Европейская экономическая комиссия**Комитет по внутреннему транспорту****Всемирный форум для согласования правил
в области транспортных средств****Сто пятьдесят пятая сессия**

**Соглашение 1958 года – Рассмотрение проектов поправок
к действующим правилам, представленных GRSG****Предложение по дополнению 10 к поправкам серии 01
к Правилам № 67 (транспортные средства,
работающие на СНГ)****Представлено Рабочей группой по общим предписаниям,
касающимся безопасности***

Рис. 1 изменить следующим образом:

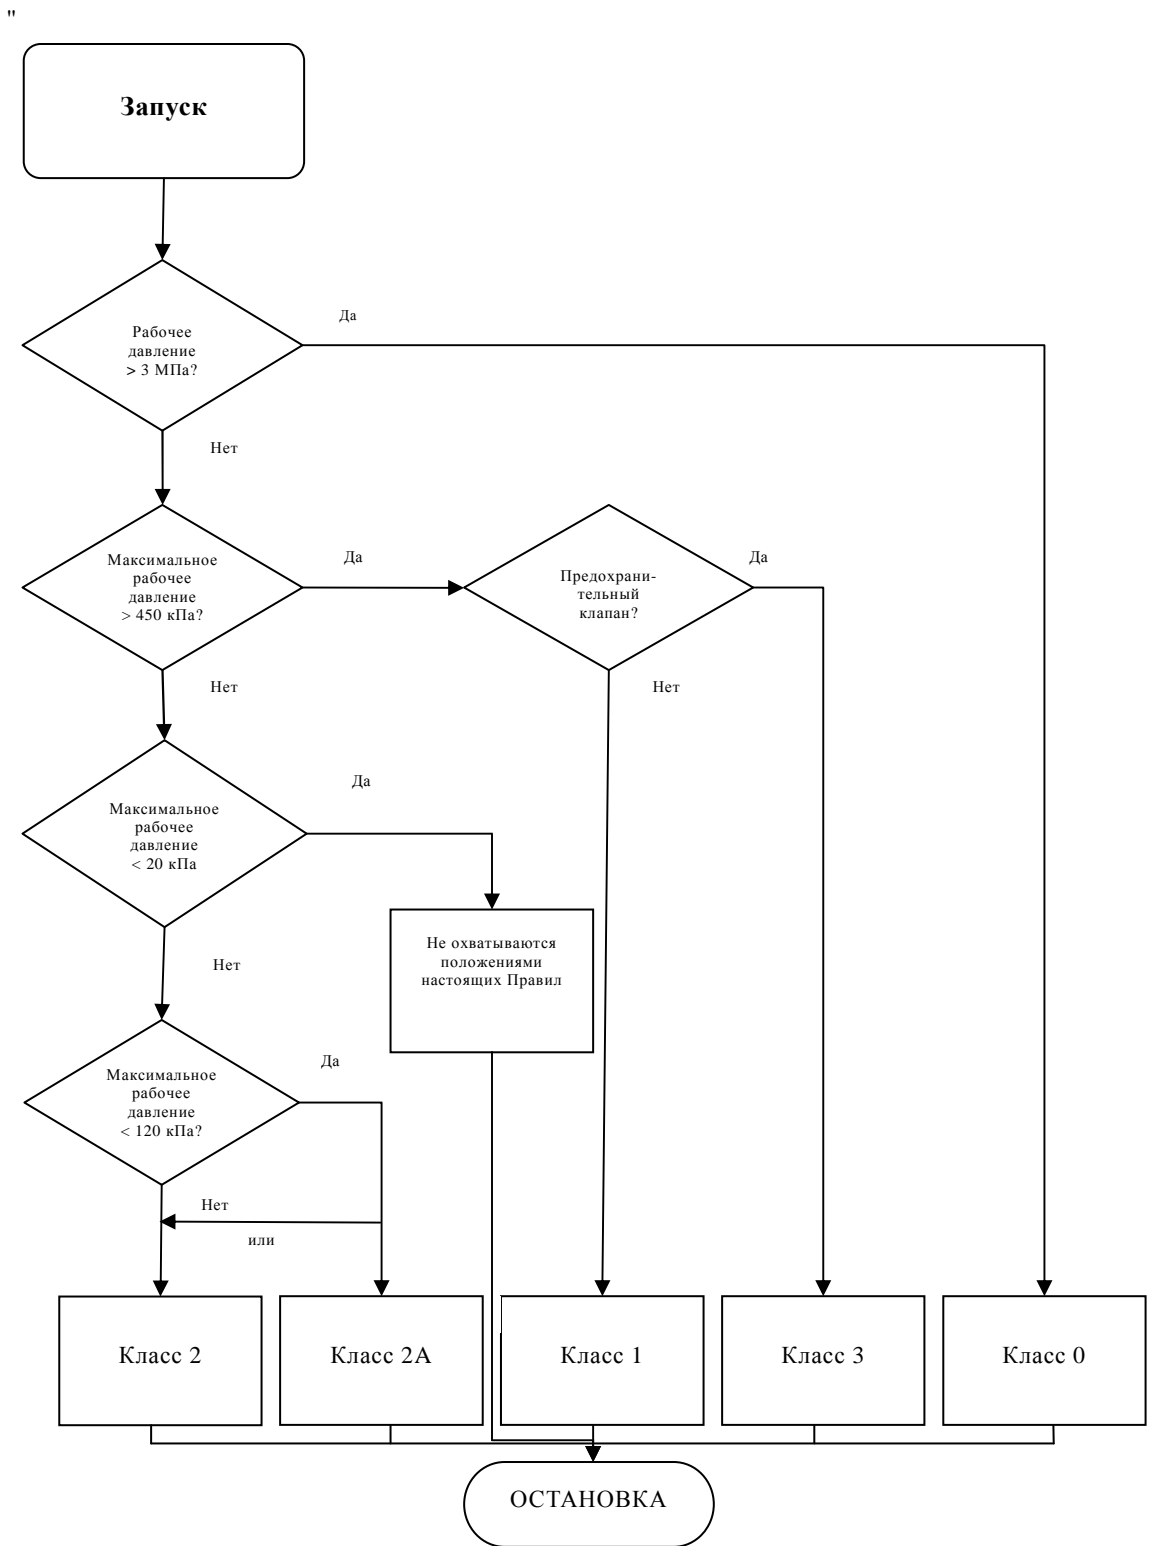
Элементы оборудования СНГ, предназначенные для использования на транспортных средствах, классифицируются в зависимости от максимального эксплуатационного давления и назначения в соответствии с рис. 1.

Класс 0 Детали высокого давления, включая патрубки и арматуру, в которых находится СНГ в жидком состоянии под давлением $> 3\ 000$ кПа.

Класс 1 Детали высокого давления, включая патрубки и арматуру, в которых находится СНГ в жидком состоянии под давлением насыщенного пара или повышенным давлением насыщенного пара вплоть до $3\ 000$ кПа.

Класс 2 Детали низкого давления, включая патрубки и арматуру, в которых находится СНГ в газообразном состоянии с максимальным рабочим давлением в пределах от 20 до 450 кПа выше атмосферного давления.

Класс 2А Детали низкого давления для ограниченного диапазона давлений, включая патрубки и арматуру, в которых находится СНГ в газообразном состоянии с максимальным рабочим давлением в пределах от 20 до 120 кПа выше атмосферного давления.

Класс 3 Запорные клапаны и предохранительные клапаны, работающие в условиях жидкой фазы.

Рис. 4

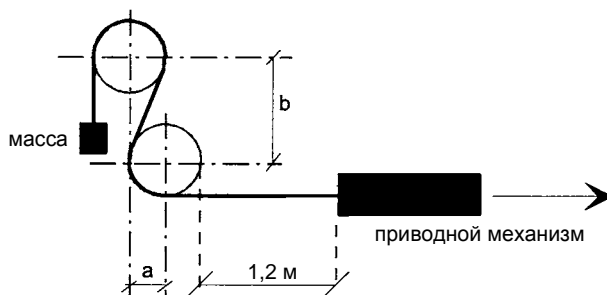
- 4.5.4.2 Стенд для проведения испытания (см. рис. 4) должен состоять из стальной рамы с двумя деревянными колесами, ширина обода которых составляет около 130 мм.

По окружности колес должен проходить паз, по которому направляется шланг. Радиус колес, замеренный по нижней части паза, должен составлять 102 мм.

Продольные средние плоскости обоих колес должны образовывать единую вертикальную плоскость. Расстояние между центрами колес должно составлять в вертикальной плоскости 241 мм, а в горизонтальной – 102 мм.

- 4.5.4.3 Намотанный на колеса шланг должен принять форму буквы S (см. рис. 4).
